改善箇所説明図

基準不適合箇所

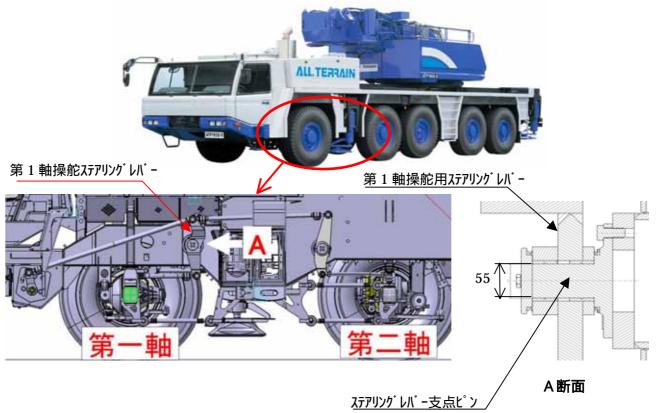
かじ取装置の第1軸操舵用ステアリングレバー支点ピンにおいて、疲労強度が不足しているため、 当該ピンに亀裂が入るものがある。そのため、そのままの状態で使用を続けると、当該ピンが折損 し操舵不能となるおそれがある。
